Mission régionale d'autorité environnementale
CORSE

Avis délibéré
de la Mission régionale d'autorité environnementale
Corse
sur le projet de centrale agrivoltaïque "Padulella" sur la
commune de Linguizzetta

N° MRAe
018205/AP

Figure 3 : Localisation de la centrale et du poste source de Cervione (source : étude d'impact).

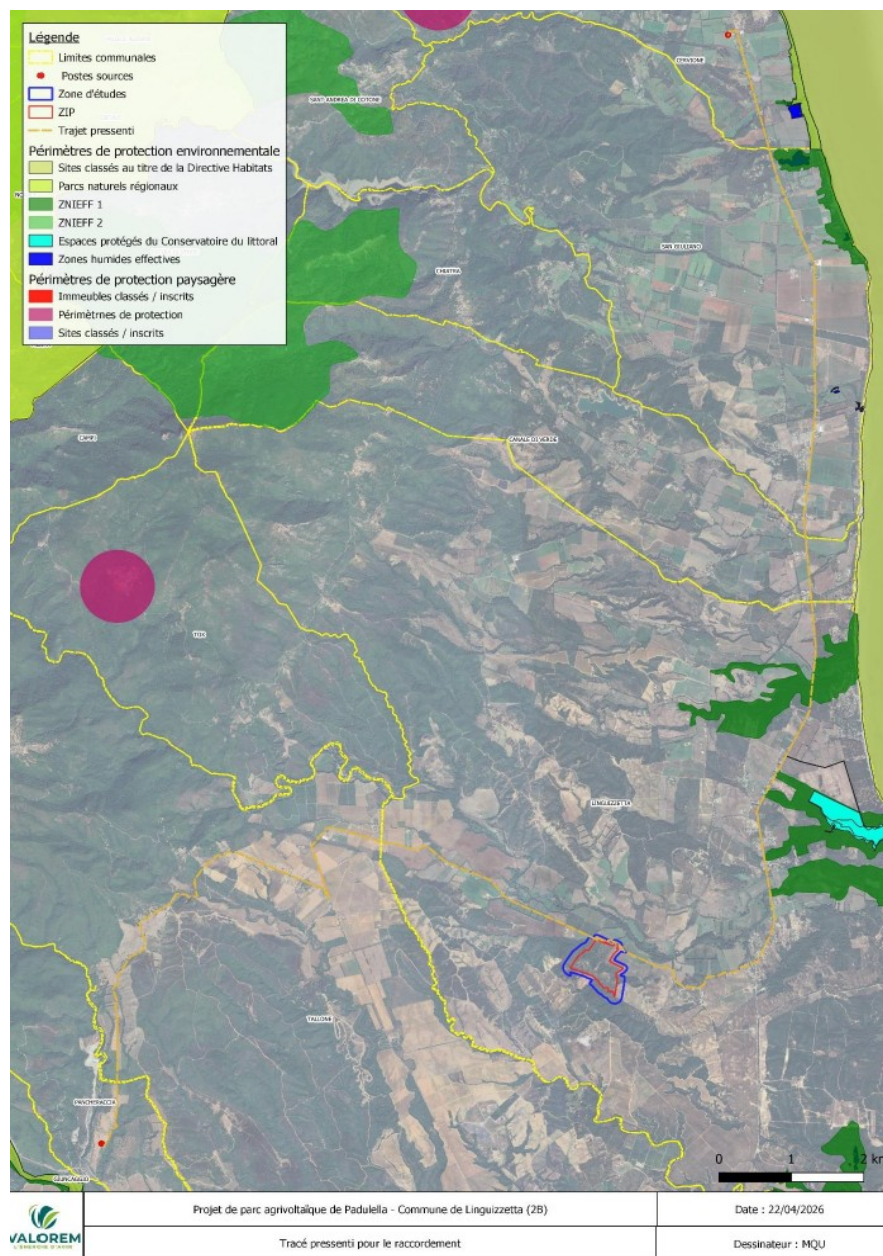
Concernant le raccordement du poste de livraison au réseau public électrique, le poste pressenti est celui de Cervione situé à 16 km du projet. L'itinéraire précis n'est pas connu à ce stade, mais l'étude indique qu'il suivra probablement le long des voies routières existantes et les câbles seront enfouis à une profondeur de 80 cm. Il traverserait une ZNIEFF de type 1 : *le Marais de Giutignana*, sur 500 m. L'étude indique que ce passage n'aura pas d'incidences sur la ZNIEFF sans justifier cette affirmation. La MRAe note que l'étude des incidences des travaux prévus sur cette zone n'est pas assez étayée et développée.

La MRAe recommande de compléter l'étude des incidences des travaux de raccordement électrique au poste source sur le tracé le plus probable (en particulier sur la ZNIEFF traversée) et de définir les mesures d'évitement, de réduction voire de compensation nécessaires.
